*Ministero dell' Ambiente
e della Tutela del Territorio e del Mare*

OGGETTO: [ID VIP 4479] Piano straordinario per l'accessibilità a Cortina 2021 - Progetto Definitivo "Miglioramento dei tratti di imbocco al 2° Ponte metallico al km 87+000 della SS 52 "Carnica" in Comune di Santo Stefano di Cadore (BL). Valutazione preliminare ai sensi dell'art. 6, c. 9 del D. Lgs. 152/2006. Nota Tecnica

Oggetto della richiesta di valutazione preliminare

Figura 11: Localizzazione degli interventi con riferimento alle Aree della Rete Natura 2000 (Fonte: Allegati alla Lista di controllo)

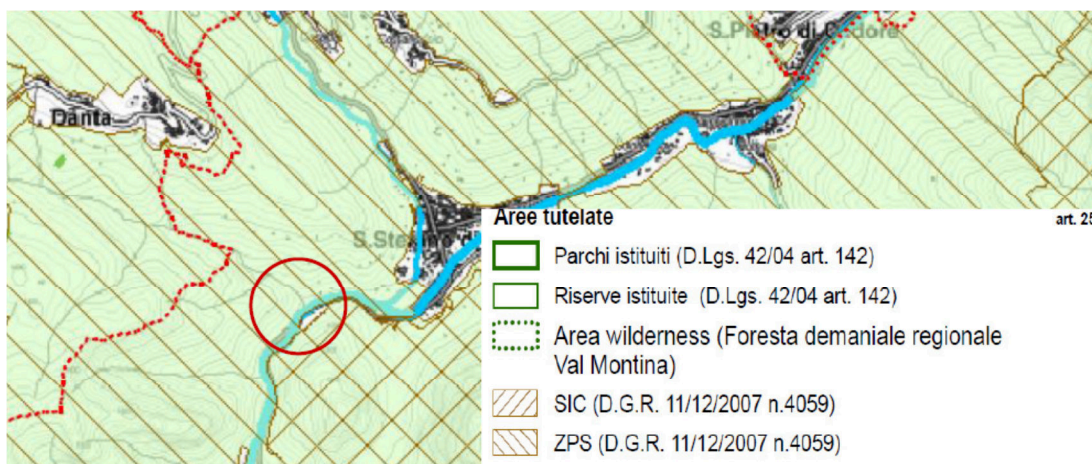
Ricadendo gli interventi progettuali all'interno della ZPS IT3230089 “Dolomiti del Cadore e del Comelico” e lambendo i limiti del SIC IT3230085 “Comelico – Bosco della Digola – Brentoni – Tudaio”, in allegato alla Lista di controllo il proponente ha trasmesso lo studio per la valutazione di incidenza ambientale in fase di selezione preliminare (screening). Secondo quanto indicato nello

studio citato, dall'esame degli elementi informativi e dalla individuazione e stima degli effetti derivanti dalla realizzazione del progetto sulle varie componenti ambientali in relazione ai siti appartenenti alla Rete Natura 2000 “[...] l’incidenza di tutti gli interventi [...] è valutata come non significativa. Analoga valutazione è riferibile alla perdita sostanziale di aree naturali e di habitat, di frammentazione, perturbazione o cambiamenti [...] negli elementi caratterizzanti i siti e lo stato di conservazione attuale della Rete Natura 2000 [...]”, con indicazioni in merito alle misure di mitigazione e compensazione ambientale da attuare in fase di cantiere.

Tuttavia, ricadendo l'intervento all'interno dell'area ZPS IT3230089 – “Dolomiti del Cadore e del Comelico” e lambendo l'area SIC IT3230085 – “Comelico, Bosco della Digola, Brentoni, Tudaio”, non essendo possibile escludere a priori incidenze significative su dette aree protette, ai sensi degli artt. 5 e 6 del DPR 357/97, si ritiene necessario che l'intervento venga sottoposto a Valutazione di Incidenza di competenza regionale.
